TREŚĆ ZAPYTAŃ WRAZ Z WYJAŚNIENIAMI ZAMAWIAJĄCEGO

Dotyczy: postępowania o udzielenie zamówienia publicznego pn. Budowa sali gimnastycznej wraz z pomieszczeniami towarzyszącymi przy ZSP w Purdzie.

Znak sprawy: ZP.271.34.2023

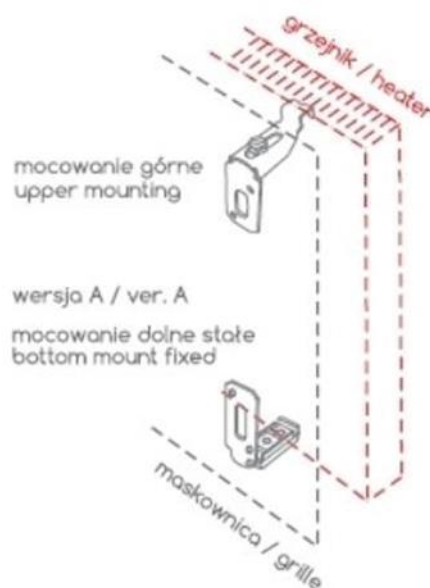
W przedmiarach robót oraz w specyfikacjach występują obudowy grzejników z płyty MDF montowane do ścian za pomocą profili montażowych - proszę o przekazanie rysunków jak mają wyglądać?

Standardowe mocowanie. Źródło Internet.

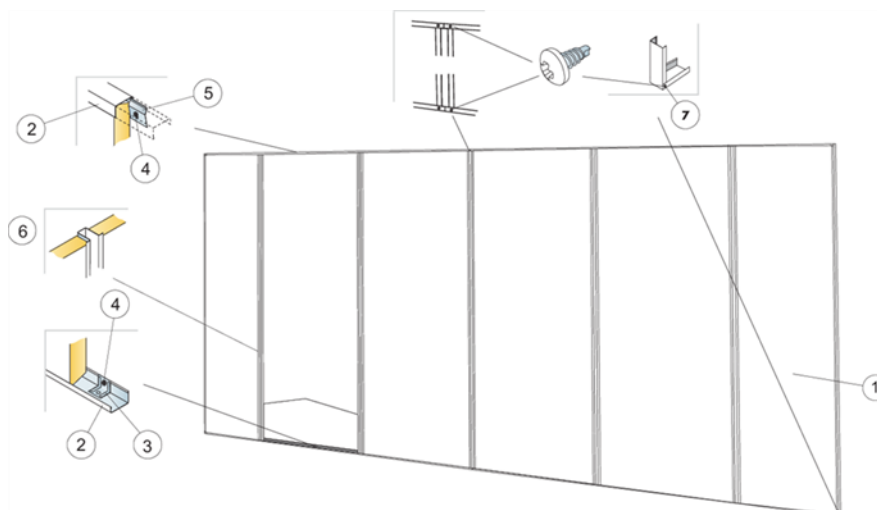
W przedmiarach robót budowlanych oraz w kartach charakterystyki występują panele akustyczne, które mają być zamontowane na ścianach w sali gimnastycznej (pom.nr 1.02) - proszę o przekazanie rysunków jak mają wyglądać, jak mają być zamontowane, ponieważ z opisu nie da się tego jednoznacznie określić.

Na rzucie parteru wskazana lokalizacja: „panele ściennie akustyczne na wys. +1,0m do +3,7m” (ściana w osi A) oraz „ściennie akust. na wys. 1,0m do 3,7m w polach pomiędzy słupami o gr. 40mm” (ściana w osi 9).

W opisie technicznym do projektu wykonawczego w punkcie 12. Akustyka znajduje się dokładny opis dokładny opis dotyczący elementów akustycznych
